軽微な変更届

| 開発構想の名称                          | 宝塚市武庫山1-14- I                 |
| 変更の理由                            | 開発審査課の協議にて変更                  |

|       |    |    | 土地利用計画図               | 1/200      |

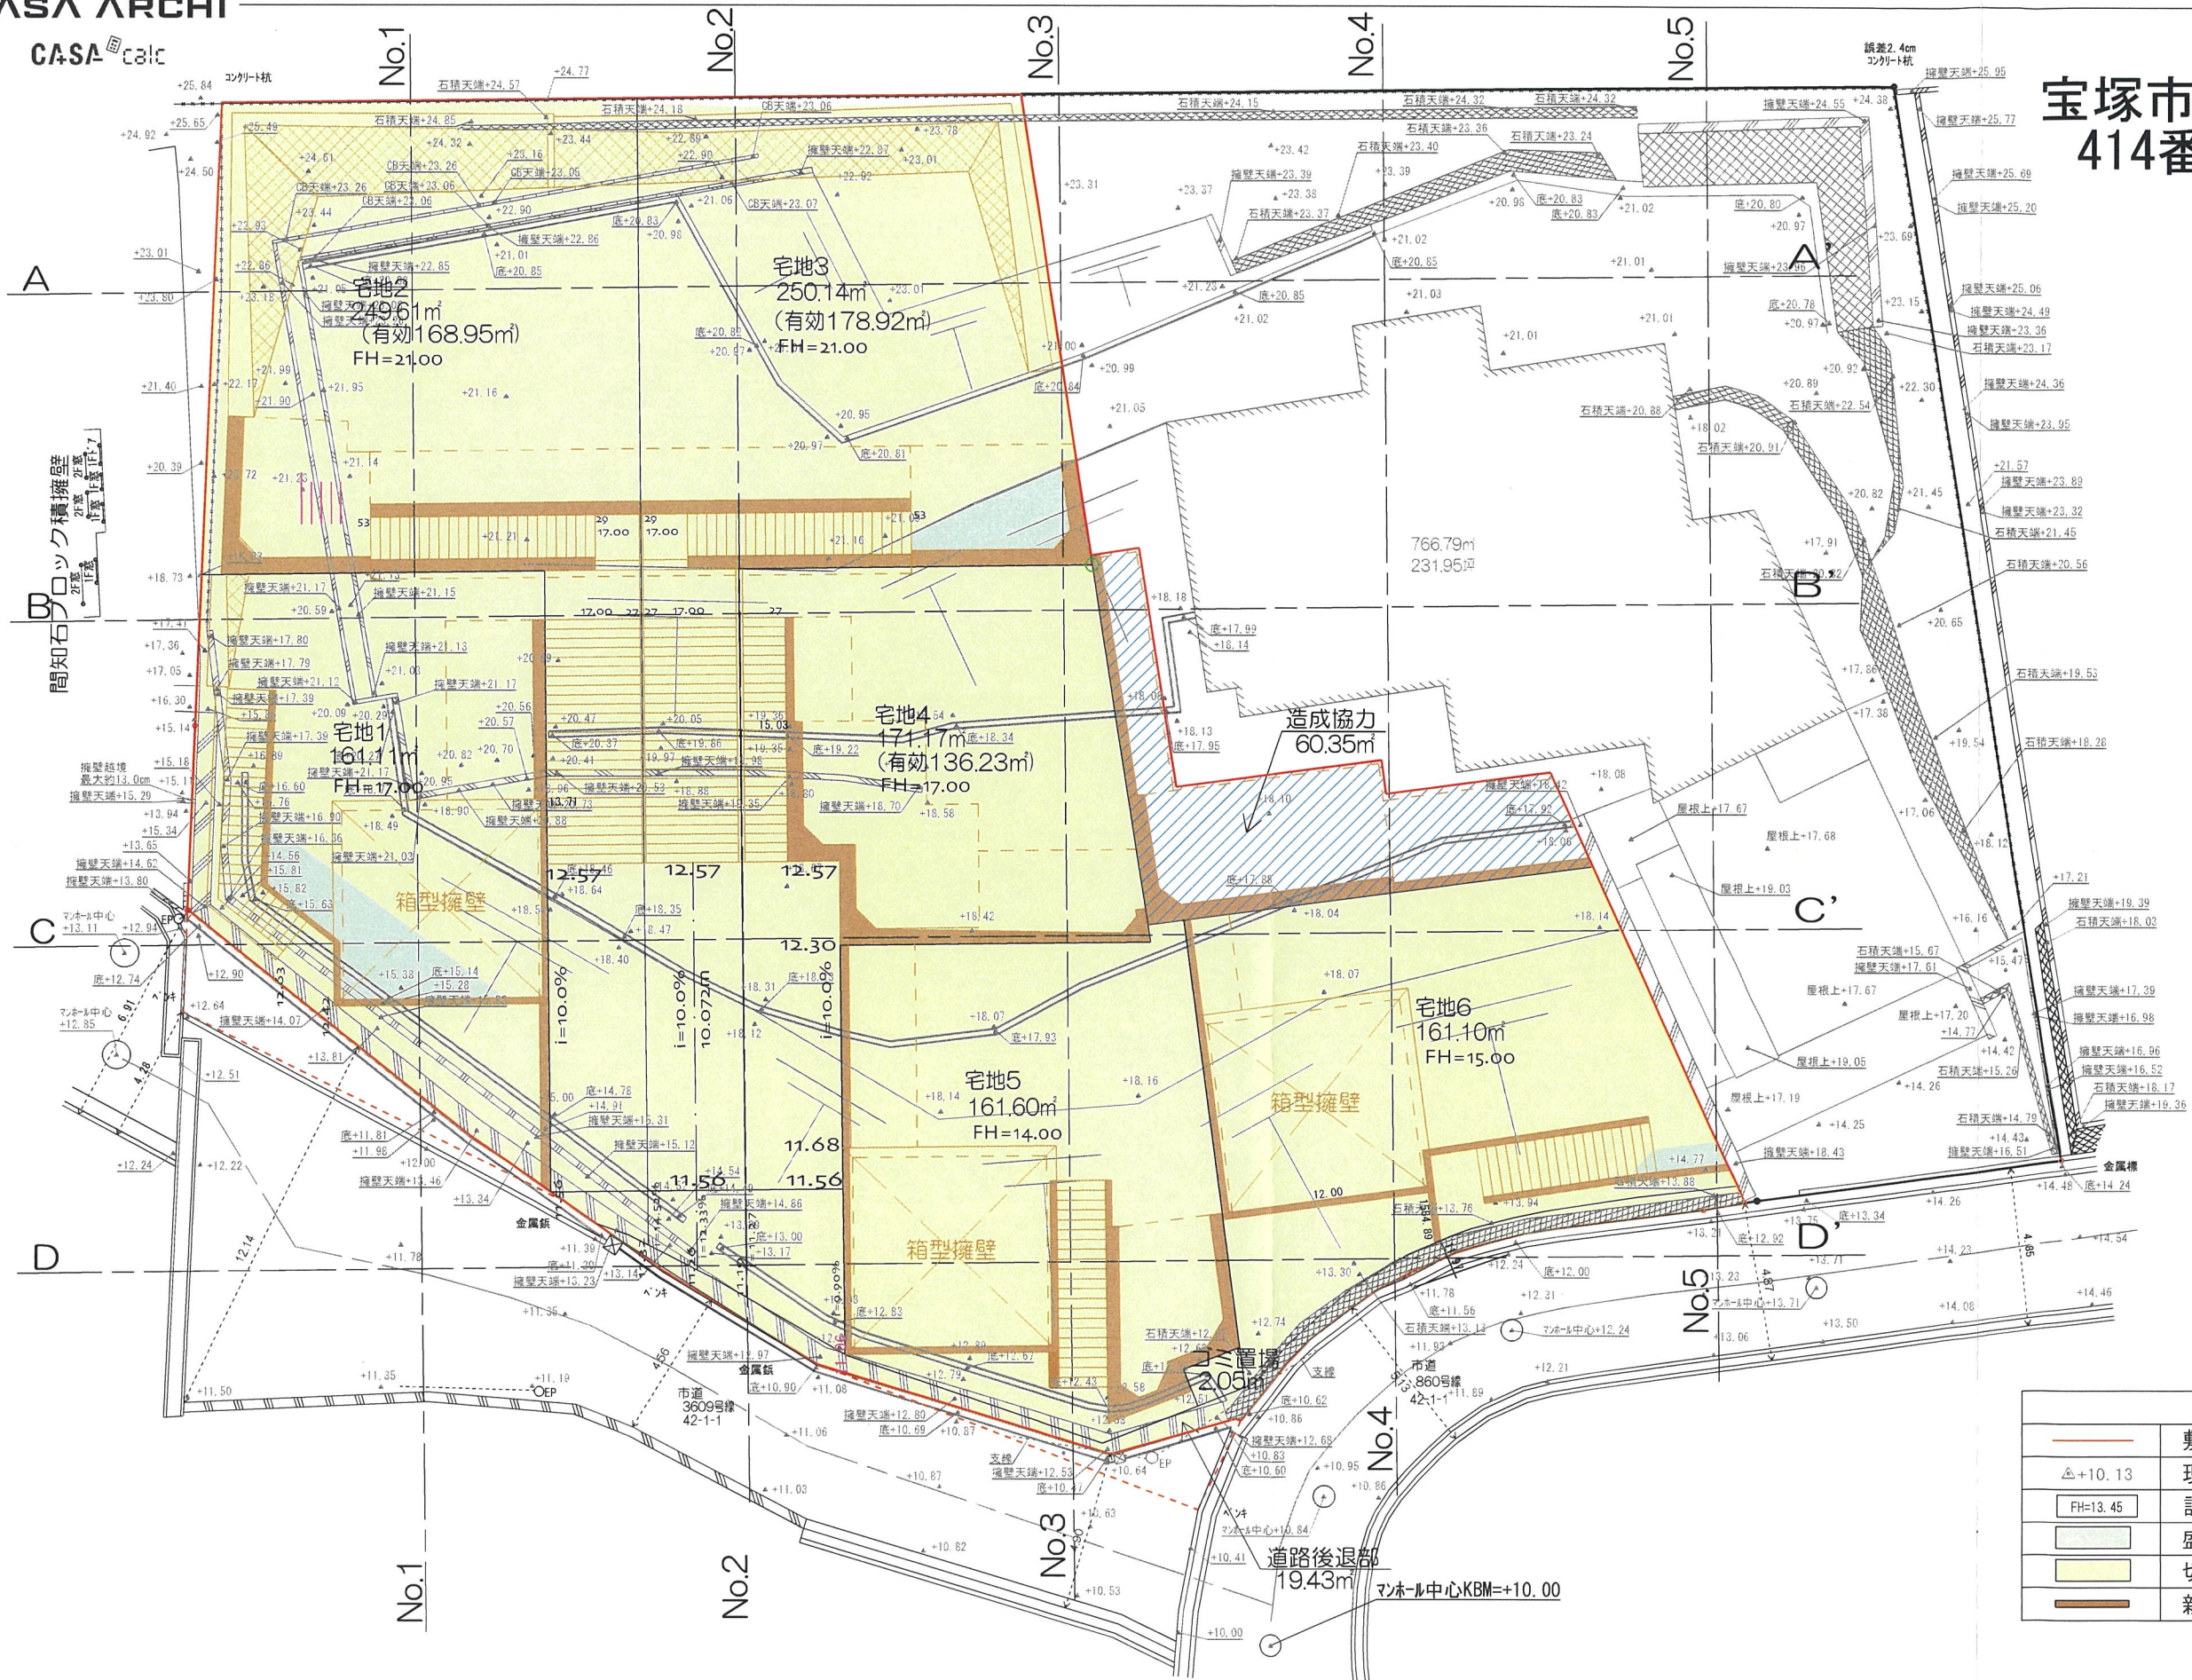
| 開発区域                             | 1236.59㎡ 1226.61㎡             |

| 土地利用効率表 |       |          |        |           |
|---------|-------|----------|--------|-----------|
| 開発区域面積  |       | 1,236.59 | 100.00 |           |
